Parere n. 248 del 26 aprile 2022

Progetto:	<p>Procedura di valutazione d'impatto ambientale ai sensi dell'art. 23 del D.Lgs 152/2006 e ss.mm.ii.</p> <p>Progetto di un impianto eolico denominato "Monte san Vito", costituito da 10 aerogeneratori per una potenza complessiva di 45 MW, ricedente nel territorio comunale di Grottole (MT) e di Miglionico (MT)</p> <p>ID_VIP: 5169</p>
Proponente:	Fri-el S.p.A.

Figura 2 – Aerogeneratori esistenti e parco eolico in progetto (fonte Elaborato grafico F0307DT02A A.17.8.2 Carta dell’intervisibilità cumulata)

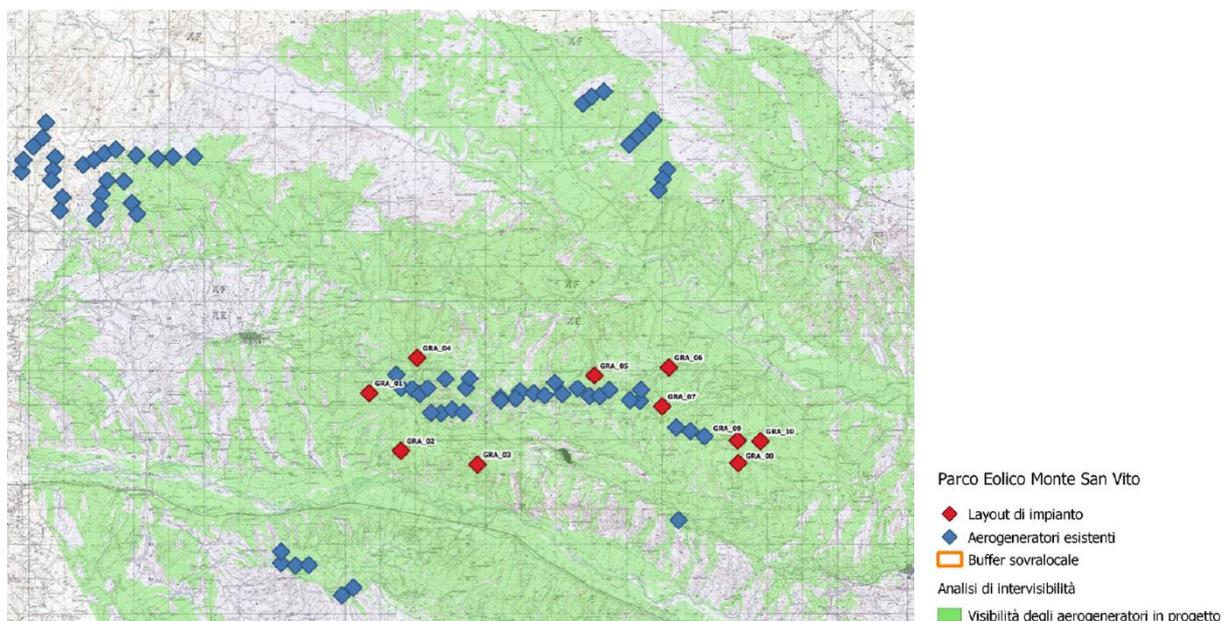
- Da una verifica d’ufficio sul portale pubblico Atlaimpianti del GSE https://atla.gse.it/atlaimpianti/project/Atlaimpianti_Internet.html è stato possibile verificare che **nell’area insistono altri impianti eolici** di cui il SIA menziona cartograficamente nell’elaborato grafico F0307DT02A A.17.8.2 Carta dell’intervisibilità cumulata e impianti fotovoltaici di cui lo SIA non menziona.

Figura 3 – Stato dei luoghi (Fonte: portale pubblico Atlaimpianti GSE, https://atla.gse.it/atlaimpianti/project/Atlaimpianti_Internet.html)

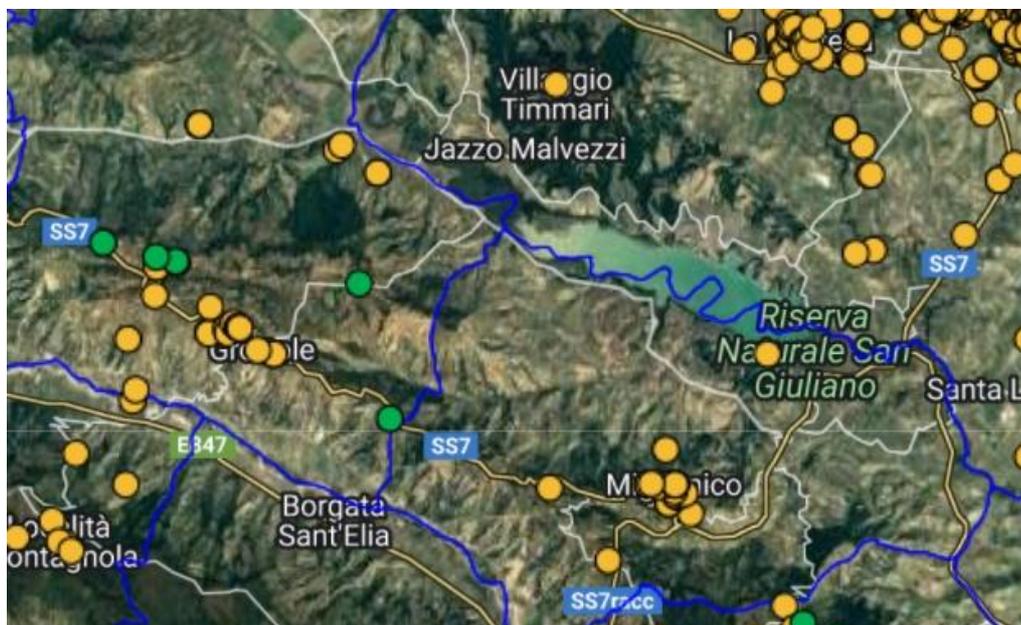
- Si fa presente che dalla verifica d’ufficio eseguita per gli “aerogeneratori esistenti” di cui il Proponente riporta nella carta, sul sito del GSE nell’area prevista per il proponendo impianto eolico sono presenti due impianti eolici di potenza nominale rispettivamente pari a 18 MW e 36 MW, il cui soggetto è riconducibile allo stesso proponente. Impianto eolico da 54 MW totali realizzato dalla D’Agostino Costruzioni Generali negli anni 2007 – 2009.

Figura 4 Buffer 1 km e 5 km dal perimetro del sito rete Natura 2000 e parte degli aerogeneratori di progetto ID_5169

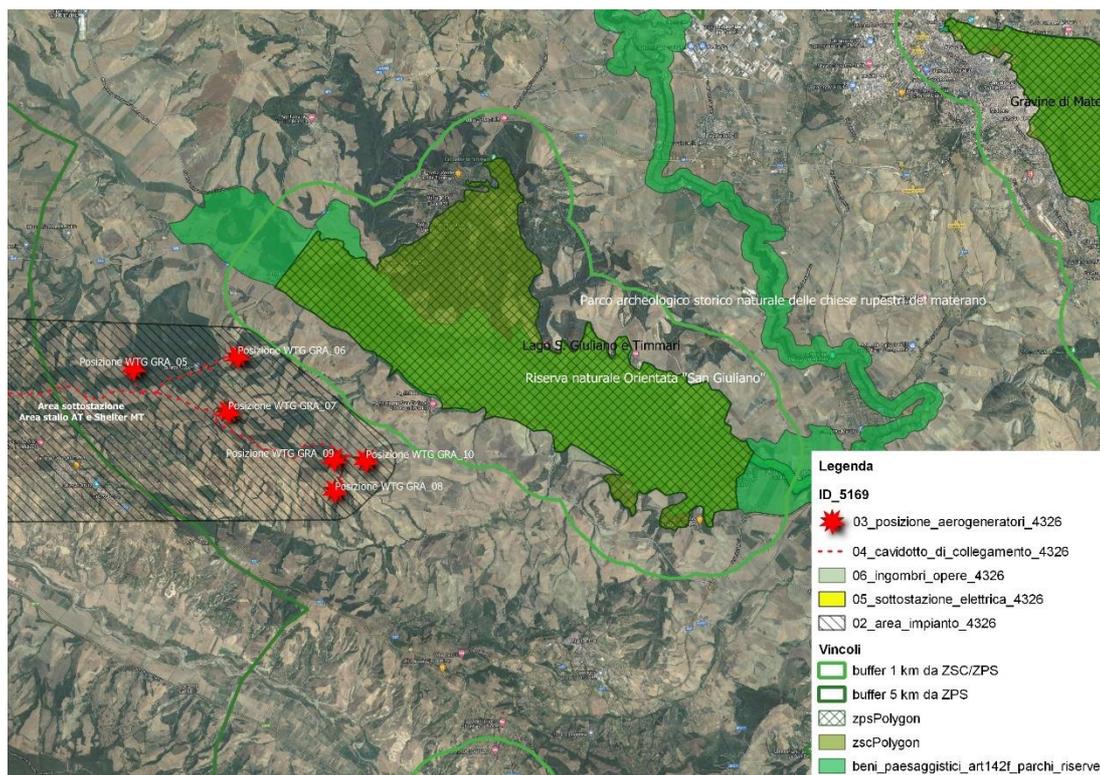
- Si fa presente che il Lago di San Giuliano è una delle due aree umide della Regione Basilicata, la cui estensione coincide con i limiti del sito Rete Natura 2000 e che la DGR 951/2013 prevede una fascia di rispetto di un buffer di 1000 m per gli impianti eolici di grande dimensione come area non idonea per la sua realizzazione. Il SIC/ZSC ZPS IT9220144 Lago S. Giuliano e Timmari è a circa 1.5 km in linea d'aria dal parco eolico in progetto e pertanto idoneo alla sua realizzazione (come di seguito rappresentato nella Figura 4).

- La probabile incidenza significativa e negativa indiretta sulle specie di interesse comunitario e sugli habitat del sito rete Natura 2000 e l'impatto sulla biodiversità è stato analizzato nel dettaglio anche all'interno della procedura per la Valutazione di incidenza ambientale (VINCA), in conformità alla direttiva 92/43/CEE "Habitat" art. 6, paragrafi 3 e 4 ed ai sensi dall'art. 5 del DPR 8 settembre 1997, n. 357 (così come sostituito dall'art. 6 del DPR 12 marzo 2003, n. 120) e dell'art. 10, comma 3, del D.lgs. 152/06 e s.m.i. Ciò si è reso necessario in virtù della vicinanza degli aerogeneratori GRA_05, GRA_06, GRA_07, GRA_08, GRA_09 e GRA_10 che distano rispettivamente dal perimetro della ZSC/ZPS Lago S. Giuliano e Timmari rispettivamente circa 3,2 km, 1,6 km, 3,0 km, 2,7 km, 2,2 km e 1,8 km, come riportato nella figura seguente.
